OPINIA TECHNICZNA

**SZCZELNOŚĆ KONSTRUKCJI DACHU PÓŁNOCNEGO
W SYSTEMIE JANSEN VISS FIRE EI30 I VISS TVS**

BIBLIOTEKI PUBLICZNEJ M.ST. WARSZAWY

UL. KOSZYKOWA 26/28, 00-950 WARSZAWA

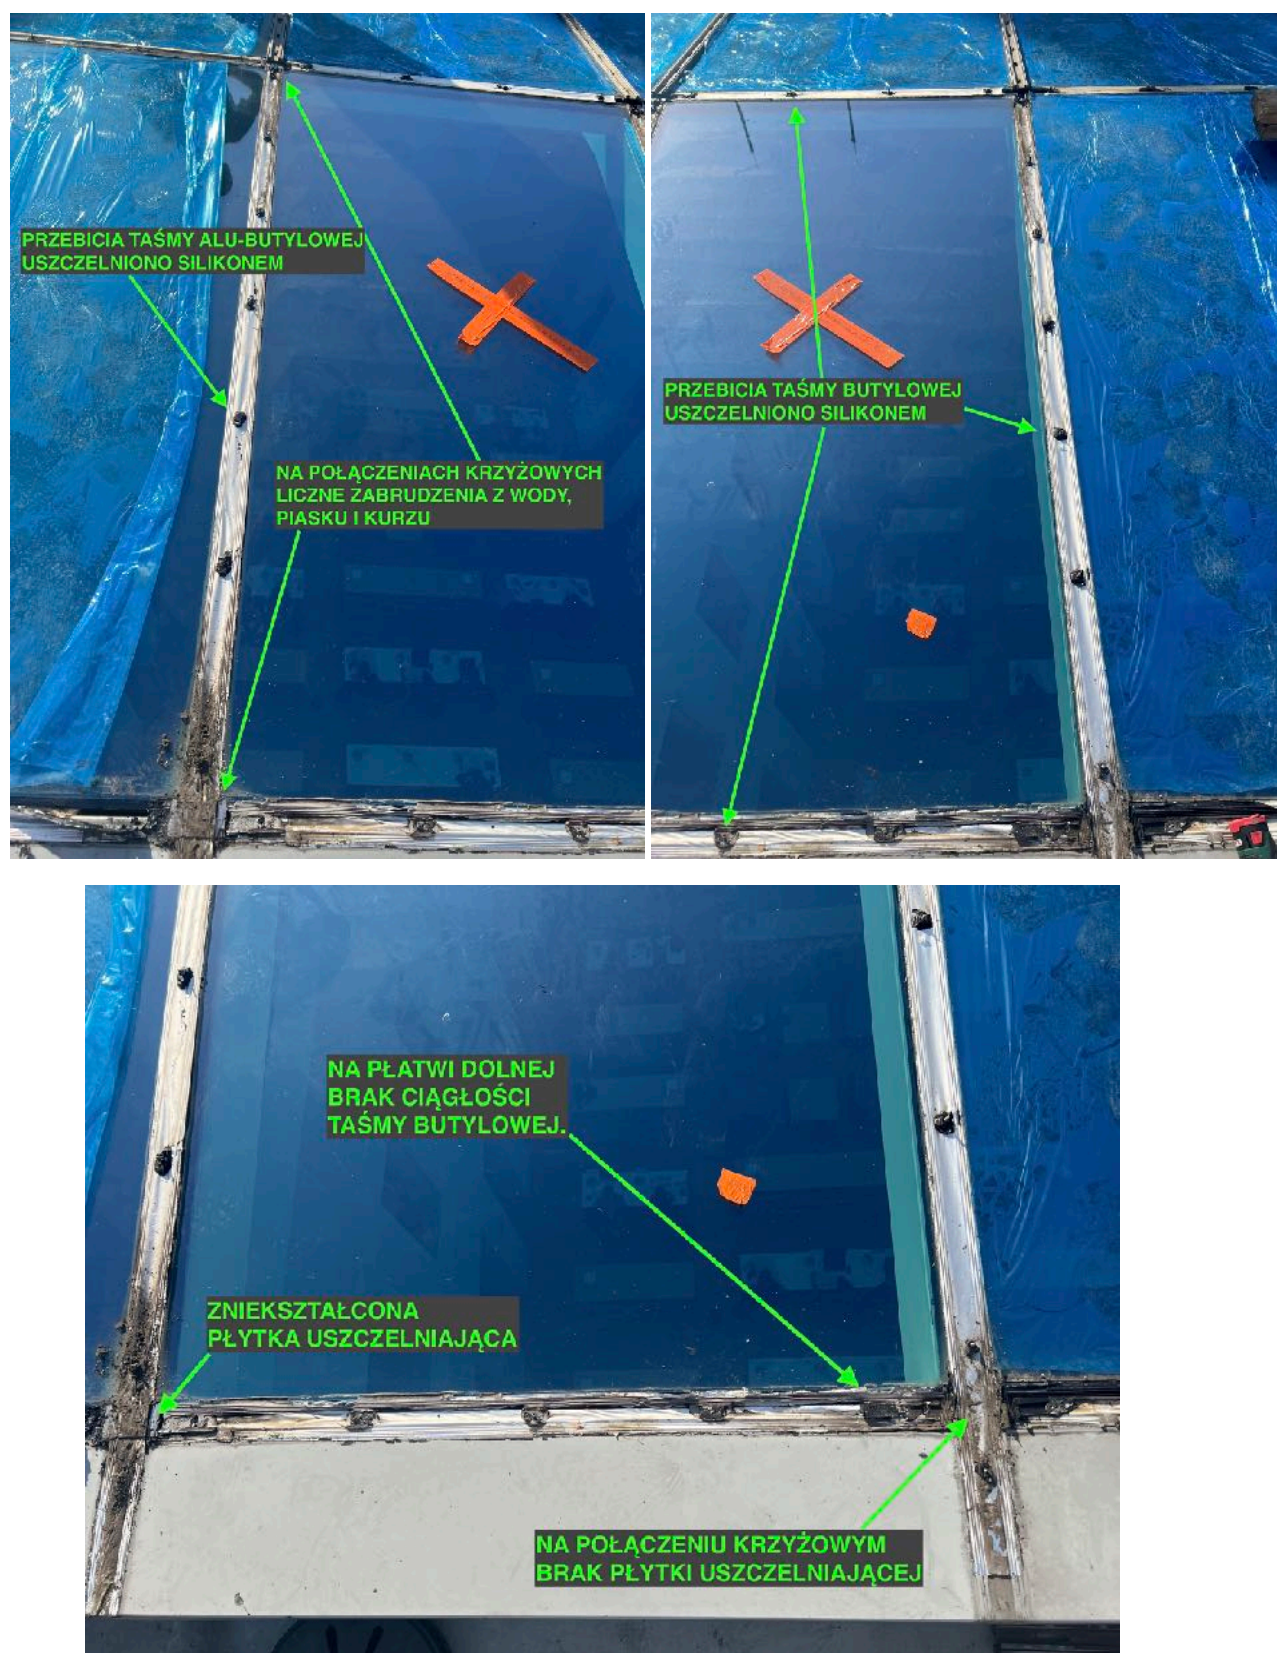
3. W profilu dociskowym płatwi wszystkie wkręty zasilikonowano szarym szczeliwem.

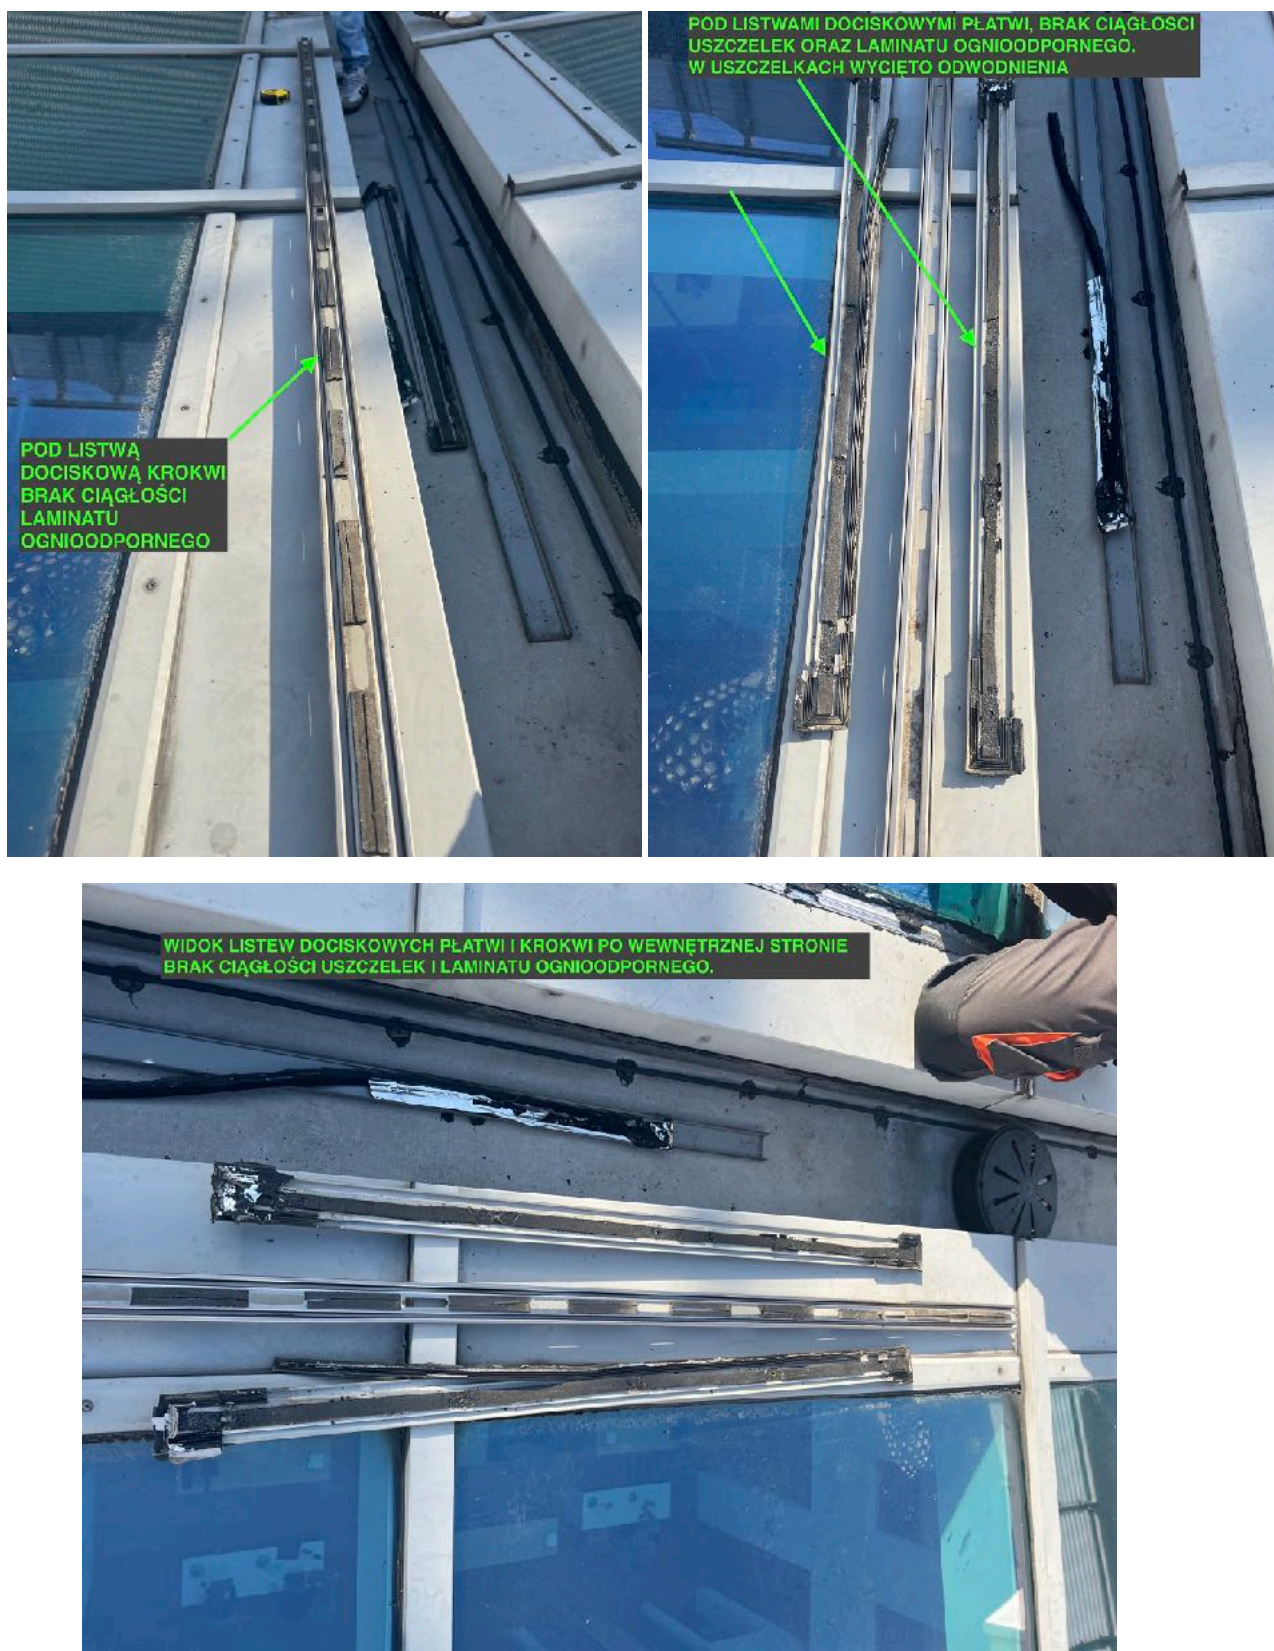
4. Widok hydroizolacji z taśmy Alu-butylowej po demontażu listew dociskowych. Przebicia korpusami uszczelniono silikonem. Na płatwi po prawej strony brak blaszki uszczelniającej, brak ciągłości membrany. Na wszystkich połączeniach krzyżowych są zabrudzenia z wody, kurzu i piasku.

5. Na listwach dociskowych brak ciągłości laminatu ognioodpornego oraz uszczeltek.

6. Na uszczelce centralnej w kanałach znajdują się liczne zabrudzenia, między innymi kawałkami szyby hartowanej. Kanały niedrożne.

7. Wulkanizację uszczelek wykonano przy użyciu systemowych pasków butylowych. Pióro uszczelki płatwiowej odklejone od kątownika podparcia. Podkładki szklane ucięto z płyty Promateck - materiał jest kruchy i zaśmieca kanały. Na profilach płatwi i krokwi występuje korozja.

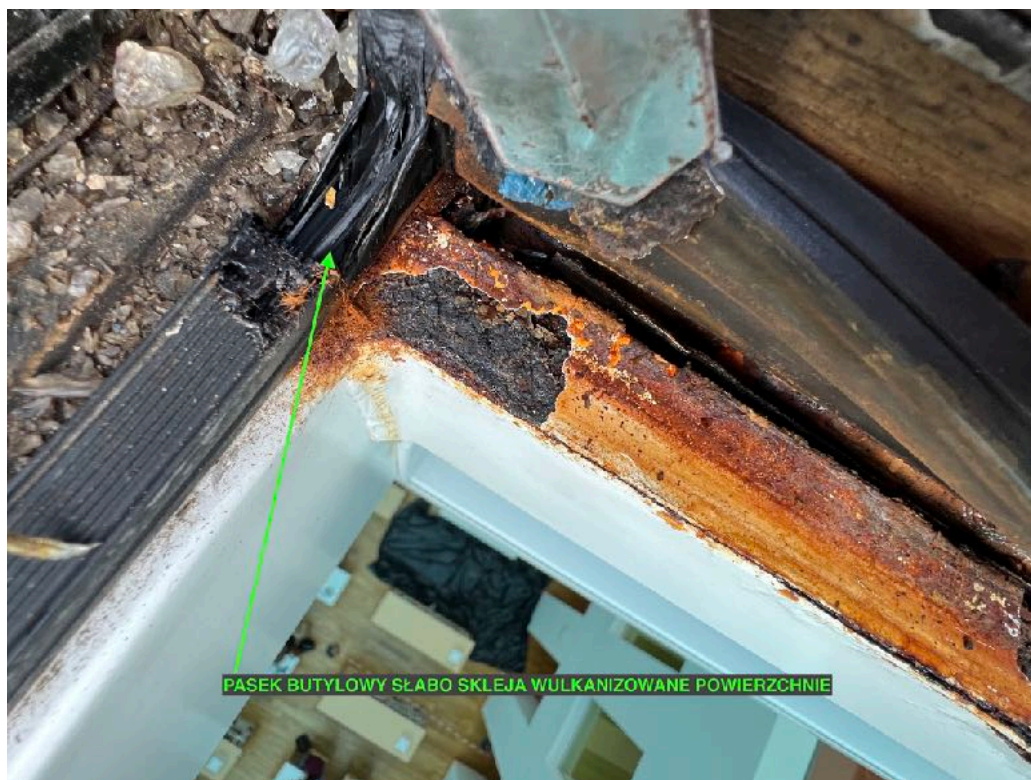
8. Profil płatwi - uszkodzona powłoka lakiernicza odstaje od ścianki, zaawansowana korozja.

9. Pod uszkodzoną powłoką lakierniczą w rowku okuciowym i na płóce - zaawansowana korozja.

POD MEMBRANĄ EPDM OD STRONY OBRÓBKI BLACHARSKIEJ
ZAAWANSOWANA KOROZJA PROFILU PŁATWI

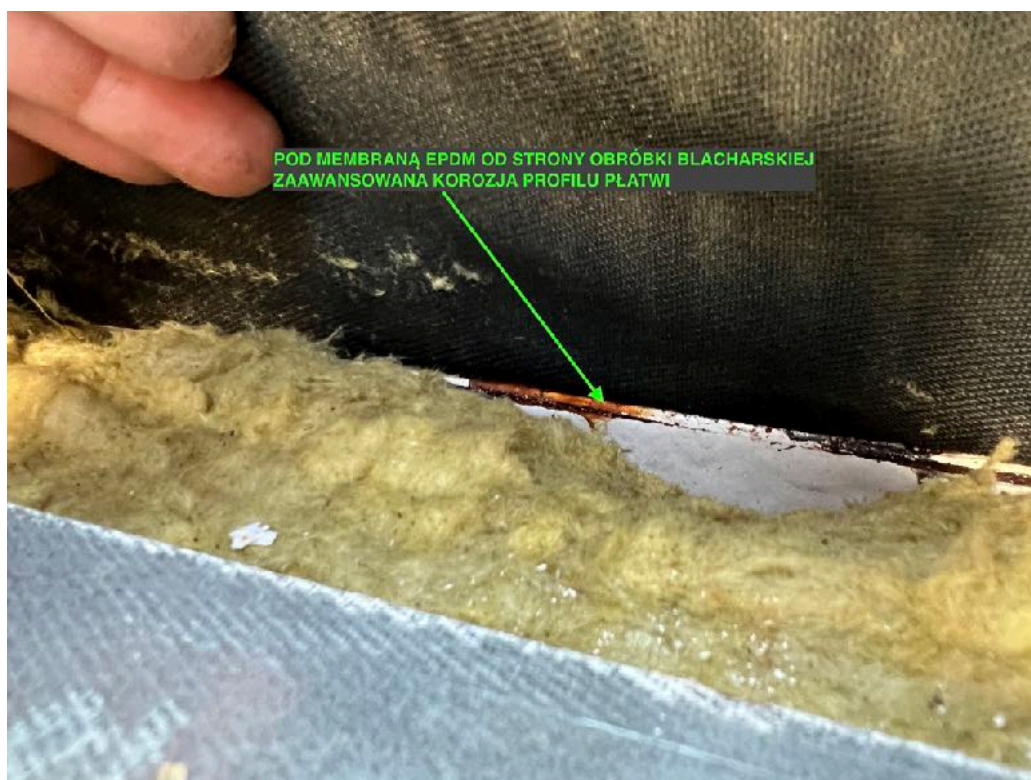
15. Oczyszczono półkę profilu z uszkodzonej powłoki lakierniczej i zeszkrobano produkt korozji. Ocenia się ubytek ścianki na ok 0,5 - 0,8 mm.

16. Na zdjęciu widać, że korozja występuje na obu półkach i w rowku okuciowym.

17. Najbardziej zaawansowana korozja występuje w rowku okuciowym przy korpusach.

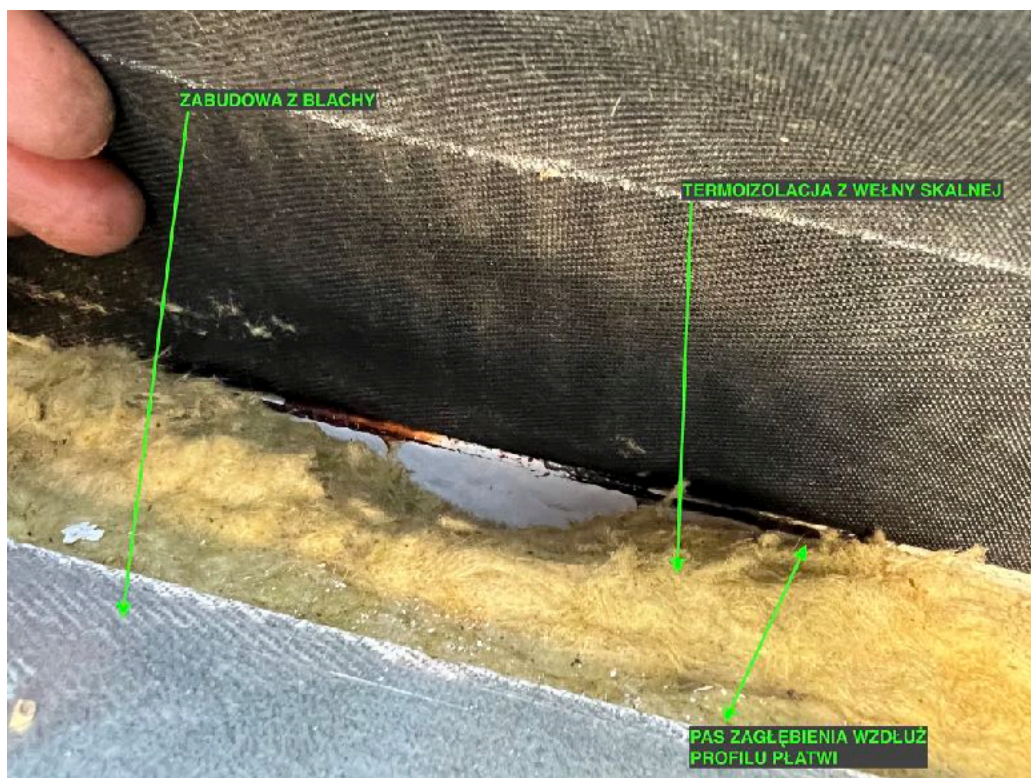
18. Widok profil od strony obróbek blacharskich. Pod zniszczoną powłoką lakierniczą widoczna zaawansowana korozja.

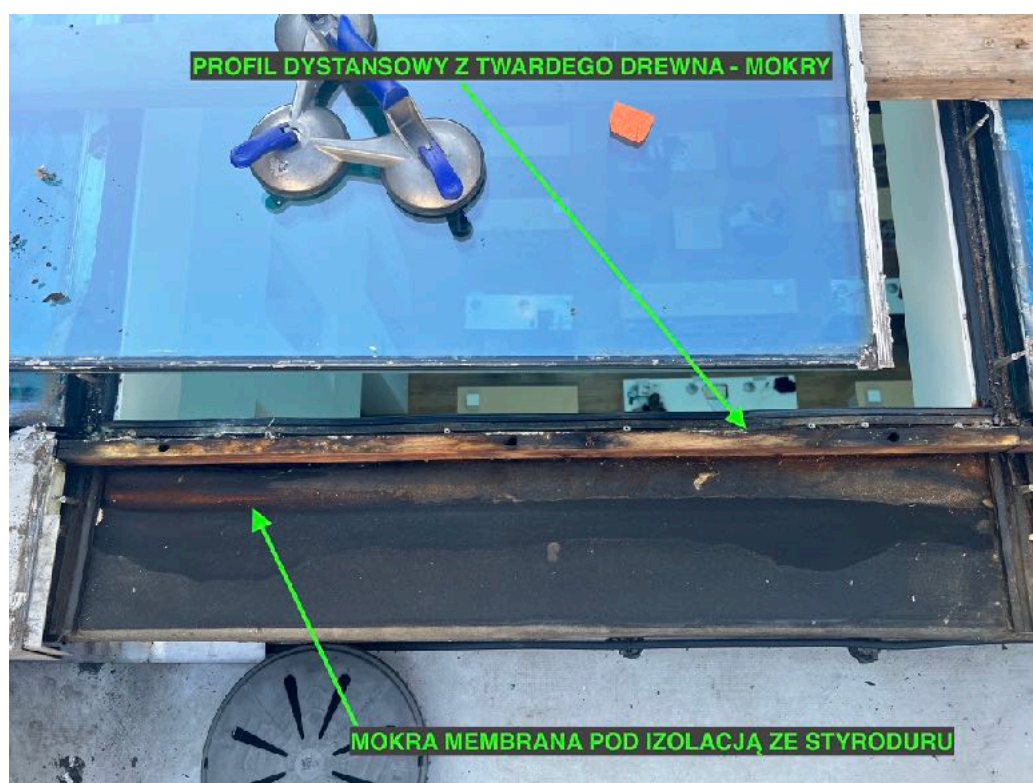
27. W miejscu przebicia uszczelki przez korpus brak szczelności.

28. Pod obróbką blacharską na krawędzi dachu (przy korycie) zamontowano termoizolację ze styroduru. Pod styrodurem na membranie EPDM wzdłuż profilu płatwi jest zagłębienie w którym gromadzi się woda.
